STOBD - SB11101010 - CONECTOR RESORTE

Amortiguadores de Porton

MALZEME	11SMnPb30	ÇİZEN	F.GÜLTEKİN	TARİH	İMZA	
ADET	1	ONAY				
ÖLÇEK	2 / 1					
STD. NO						RESİM NO 0122.042
MTJ. NO						REVİZYON NO 2

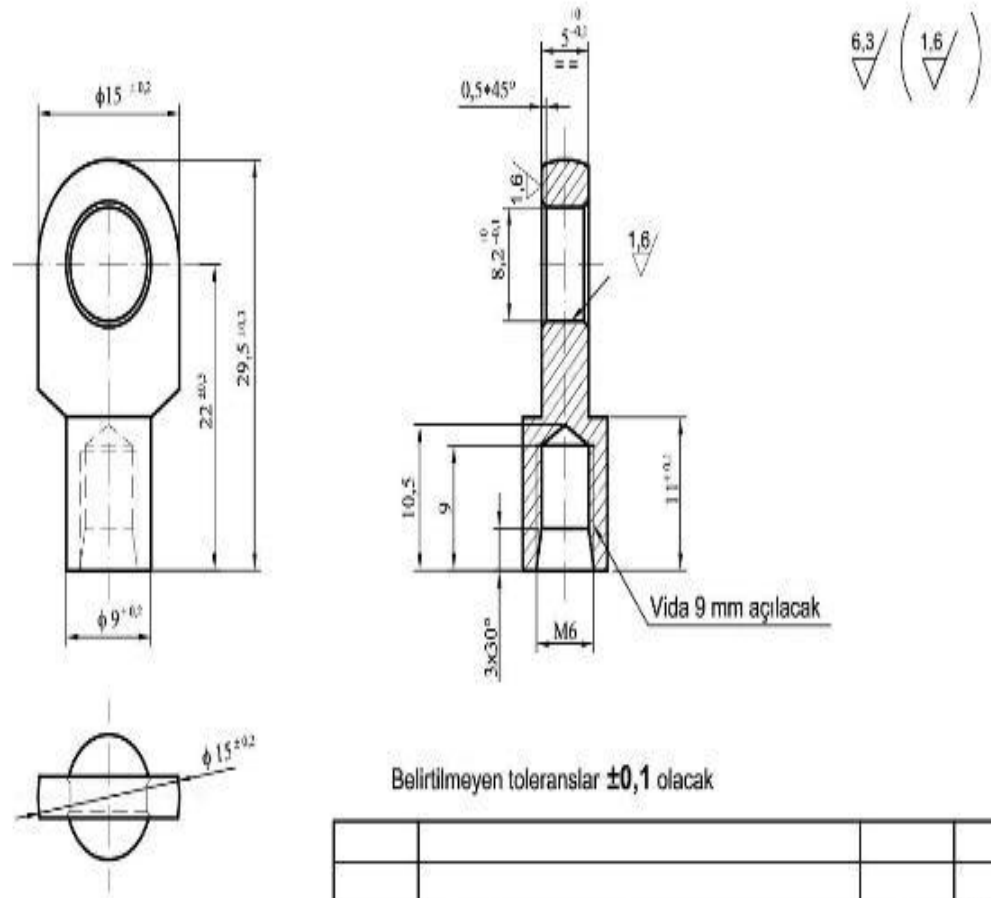
2	1,5x30° lik havşa ölçüsü 3x30° olarak değiştirildi.	25.08.2016	S.Ç
1	1,5x45° lik havşa ölçüsü 1,5x30° olarak değiştirildi.	13.02.2015	
SIRA NO	DEĞİŞİKLİK	TARİH	İMZA
